Funafold 42

TILLAGA AÐ DELISKIPULAGSBREYTINGU VIÐ FUNAFOLD 42, LEIKSKÓLINN FUNI

Funafold 42 – stækkun leikskóla – svör við athugasemdum

Tilлага að breytingu á deliskipulagi m.k.v. 1:1000

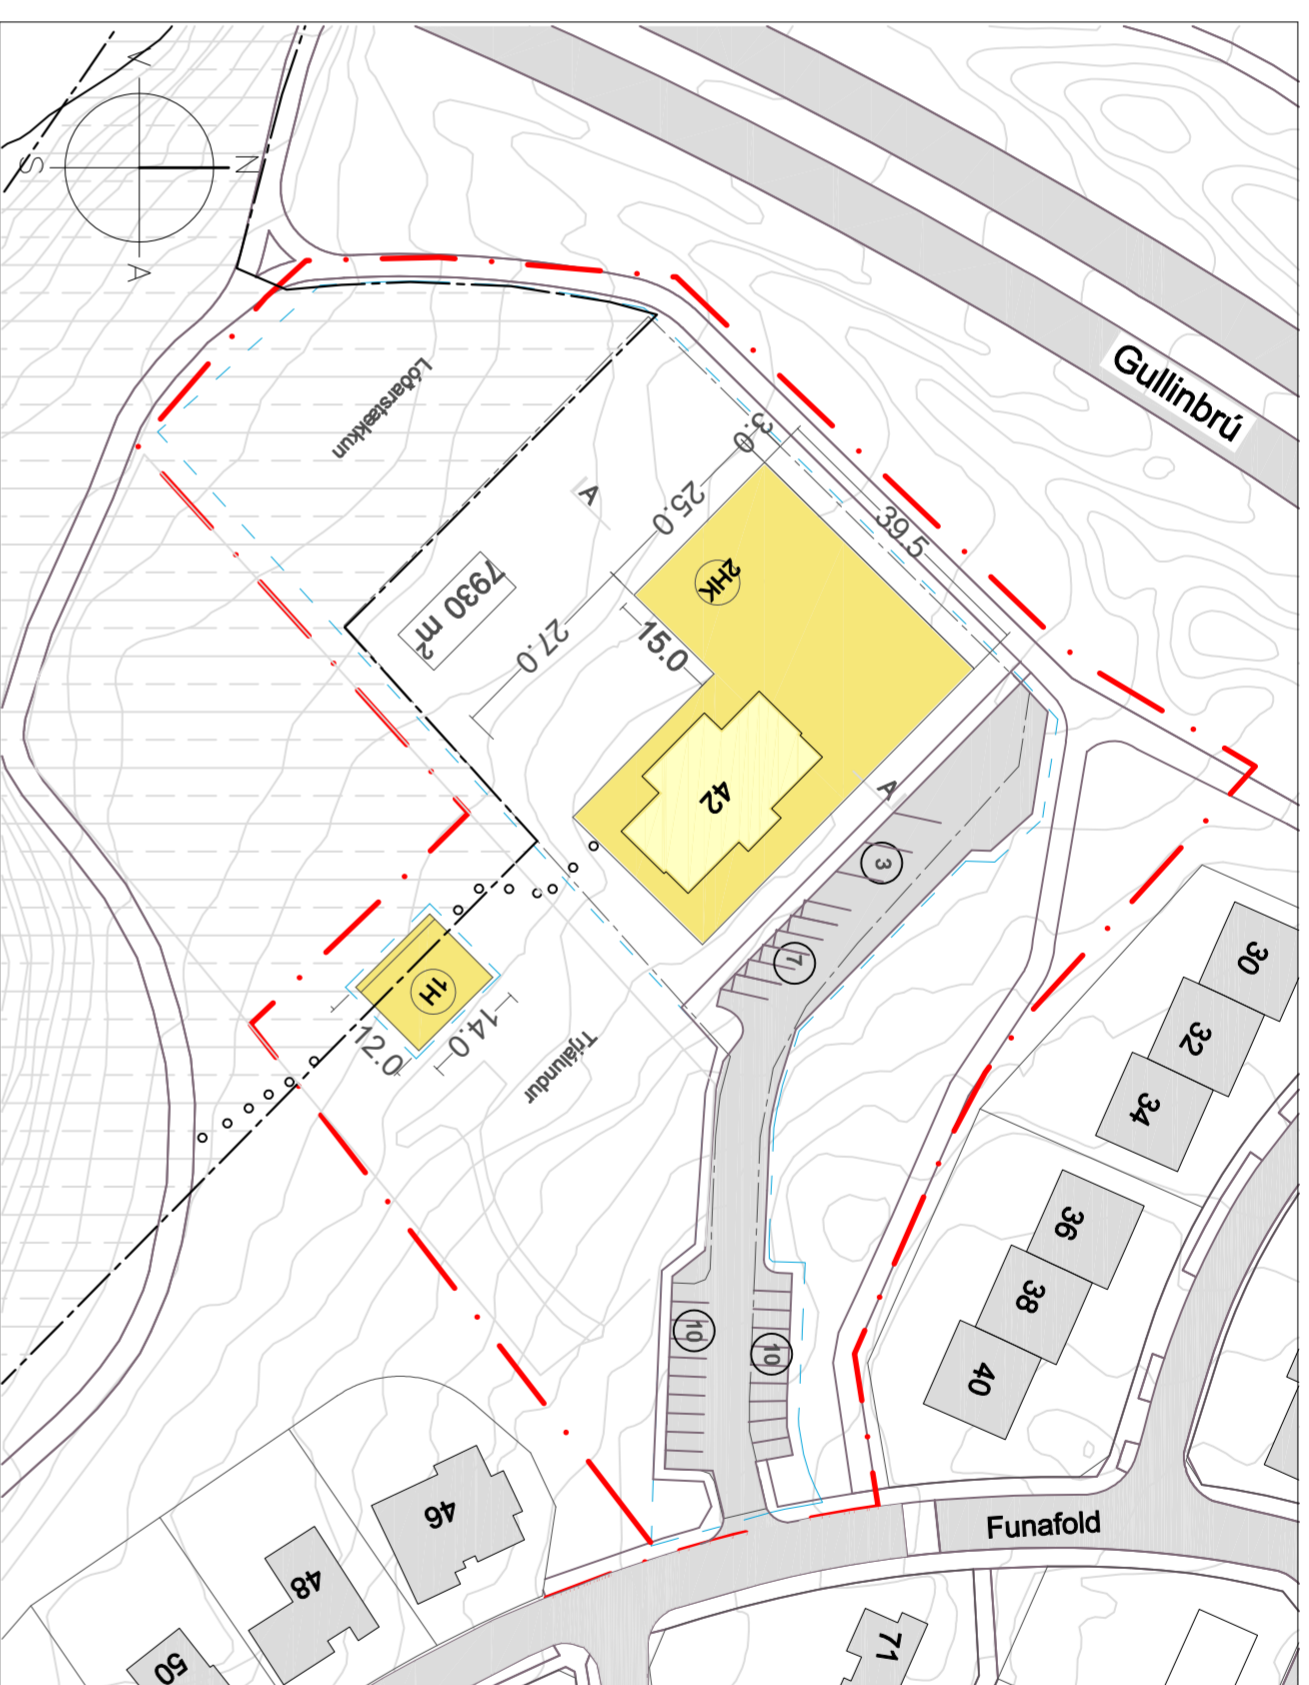
Í athugasemdinni er bent á að núverandi leikskólabygging og raðhúsin ofar í götunni hafi svipaðan byggingarstíl þar sem þakform húsanna talist á. Nýbyggingin sé sýnd sem stór kassi með flötu þaki sem passi ekki við húsin í kring.

Í deiliskipulagsuppdrættinum er einungis verið að afmarka mögulegan byggingarreit og takmarkanir á hæð hússins. Þær skýringarmyndir sem fylgja eru ekki fullnaðarteikningar og má allt eins búast við að nýbyggingin taki einhverjum breytingum þegar hönnunarferlið hefst. Reiknað er með að sömu arkitektar og teiknuðu núverandi leikskólabyggingu teikni stækkun leikskólans. Að samræma hönnuna nýbyggingarinnar við núverandi byggingu og aðliggjandi byggð er því í höndum upprunalegra hönnuða. Metnaður er til að byggja vandað og gott hús sem sómi verði að í umhverfinu. Ekki er því tekið undir áhyggjur af útliti hússins eins og það birtist á skýringarmyndum með deiliskipulagsuppdrættinum.
